FORMULARZ AUDYTU BRD		Arkusz 1
Audytor	Marcin Budzyński	
Data, Godzina	18.08.2016 16:35	
Pogoda	Zachmurzenie: Częściowe

METRYKA WEDŁUG INWENTARYZACJI			
NR PRZEJŚCIA	2065		
DZIELNICA	Praga Południe	KATEGORIA	Praga Południe
ULICA	Generała Romana Abrahama	LICZBA PASÓW	2
SKRZYŻOWANIE ZJAZD	Kapelanów Armii Krajowej		
OPIS	przez Abrahama E, jezdnią N

FORMULARZ AUDYTU BRD		Arkusz 2
NR PRZEJŚCIA	2065

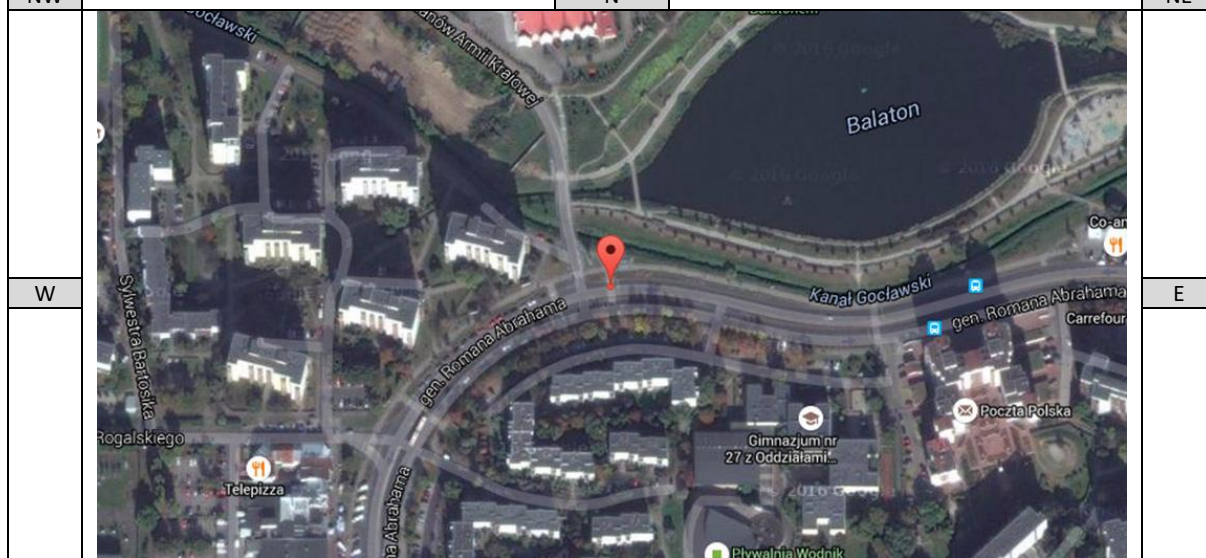
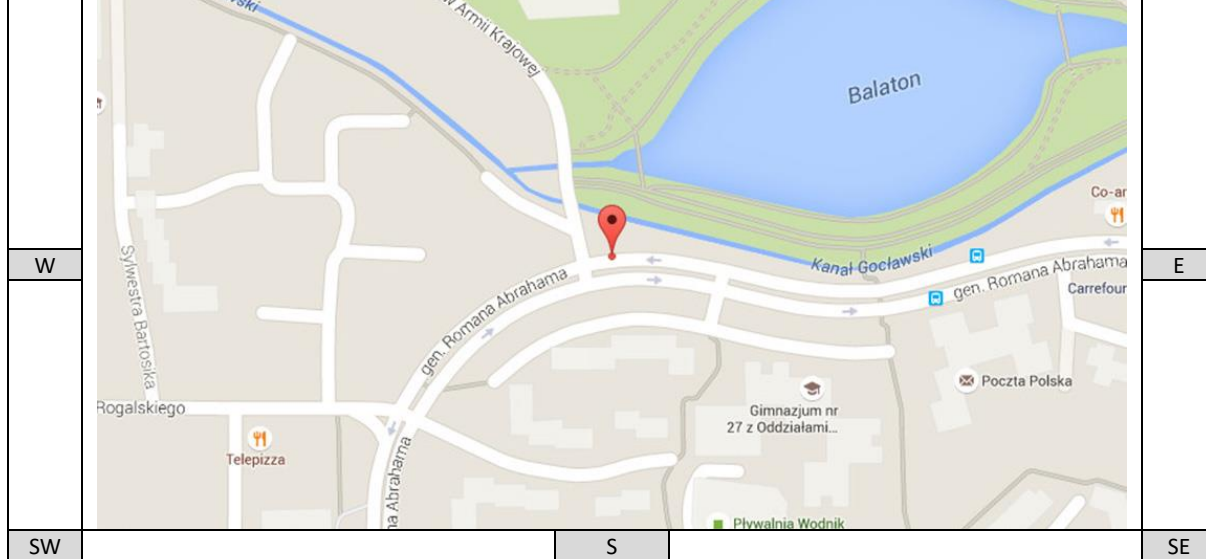
Przeście przez ul. Abrahama – jezdnia północna. Głównym problemem związanym z bezpieczeństwem pieszych jest wysoka prędkość pojazdów w rejonie przejścia. Brak jakichkolwiek elementów uspokojenia ruchu sprzyja takiej wysokiej prędkości, znacznie przekraczającej dopuszczony limit. Wiąże się to z ryzykiem najechania na pieszego i bardzo dużą ciężkością wypadków. Pieszy przy wysokiej prędkości pojazdów może niewłaściwie ocenić odległość i wejść na przejście, a jednocześnie kierowca może nie zdążyć wyhamować przed pieszym. Jednocześnie przejście jest przez dwa pasy w jednym kierunku, co stwarza ryzyko, że w sytuacji kiedy kierowca pojazdu na jednym pasie zatrzyma się przepuszczając pieszego, kierowca jadący drugim pasem nie wyhamuje i dojdzie do najechania na pieszego. Kolejny poważny problem to wrażliwość na brak widoczności przez parkujące pojazdy na prawym pasie jezdni.

Ograniczenia widoczności mogą powodować bardzo groźne w skutkach sytuacje na drodze. Kierujący zbliżający się do przejścia muszą mieć możliwość dostrzegania pieszych zbliżających się do przejścia i jednocześnie piesi muszą mieć możliwość obserwacji potoków ruchu. Kierowca oraz pieszy mają swoje prawa i obowiązki. Kierowca powinien dostosować swą prędkość aby zatrzymać się w przypadku gdy pieszy wkroczy na przejście dla pieszych. Pieszy natomiast powinien upewnić się, że może przekraczać przejścia dla pieszych. W sytuacji gdy występują ograniczenia widoczności kierowca i pieszy nie są w stanie zrealizować swoich obowiązków w zakresie dostosowania dynamiki ruchu i upewnienia się co do możliwości dalszego przemieszczania. Pieszy widząc przejście dla pieszych ma wrażenie, że jest bezpieczny i często wkracza na jezdnię, natomiast kierujący nie mając szans na dostrzeżenie pieszych z odpowiednim wyprzedzeniem, są zaskakiwani i może okazać się, że ich prędkość jest zbyt duża aby bezpiecznie zatrzymać pojazd.

Zalecenia: Wprowadzenie elementów uspokojenia ruchu (progi wyspowe). Zawężenie do jednego pasa ruchu. W przypadku pozostawienia 2 pasów w jednym kierunku – zainstalowanie sygnalizacji świetlnej.

W celu zachowania ciągłości rozwiązań dotyczy również przejść od 2052 do 2062, od 2066 do 2068, od 2070 do 2071, 2074-2079 (z wyjątkiem przypadków , gdzie już zastosowano
